MODIFICATION EXPORT SS 3900 N ET 3900 EL NEW

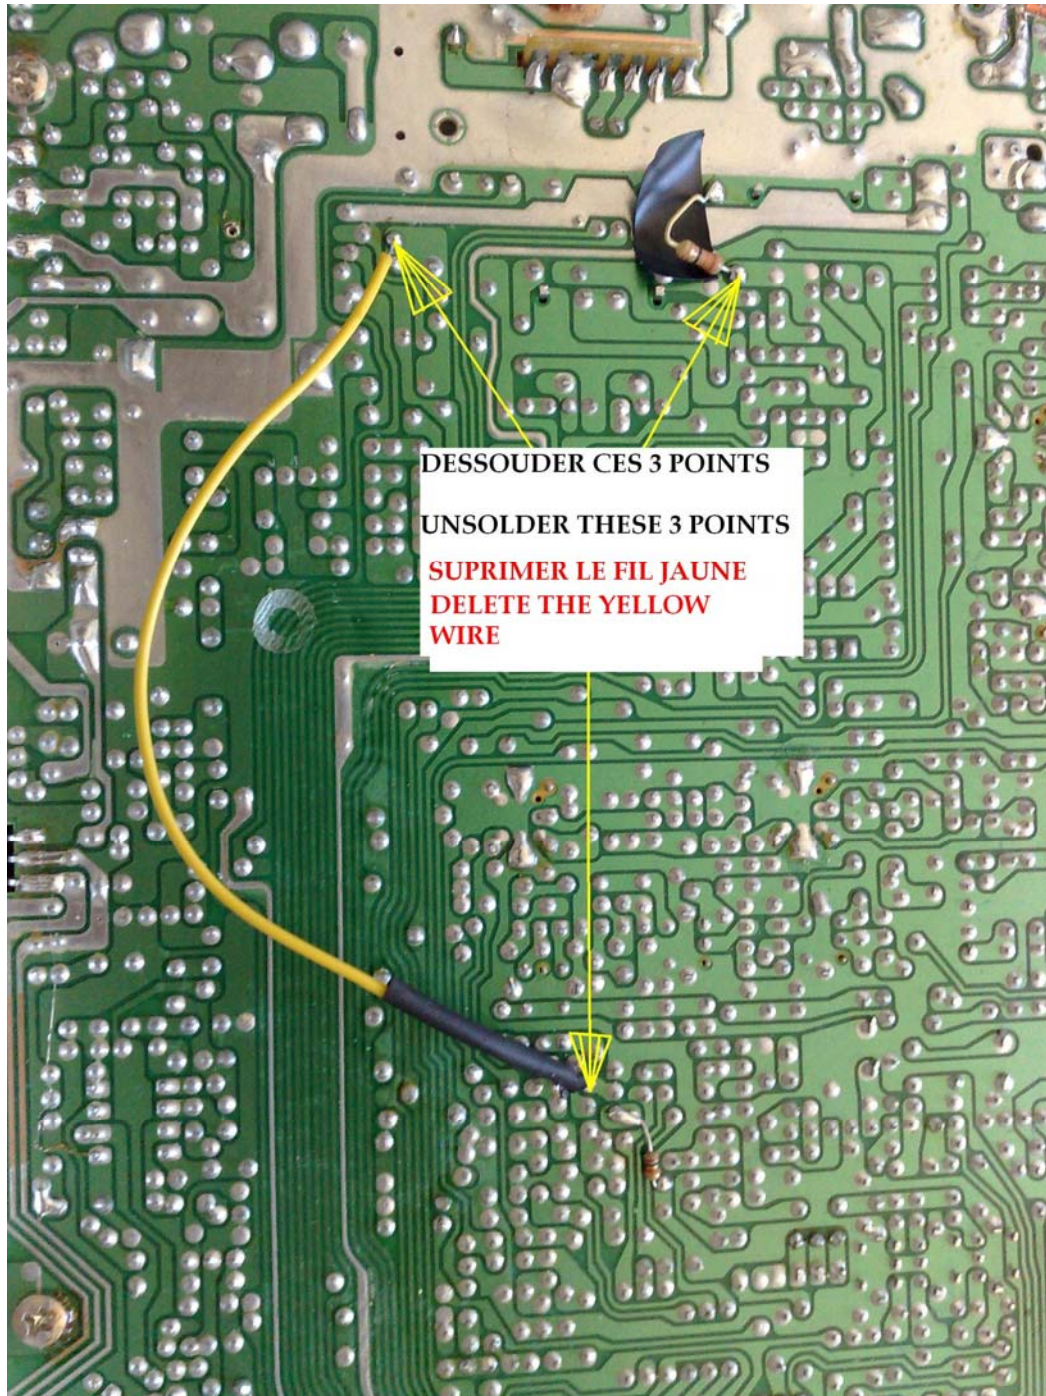
DESSOUDER CES 3 POINTS
UNSOLDER THESE 3 POINTS
SUPPRIMER LE FIL JAUNE
DELETE THE YELLOW
WIRE

Modification canaux en déplaçant le cavalier J 10 à
coté des 3 pots L26,L27,L28
Refaire la soudure pour les +10 Khz

Channel modification move the jump J 10 just behind
L26,L27,L28
Sold the point for +10 Khz

Réglage AM/FM via RV 13(power) et RV 14 (modulation)

Réglage SSB via RV 12 (alc)
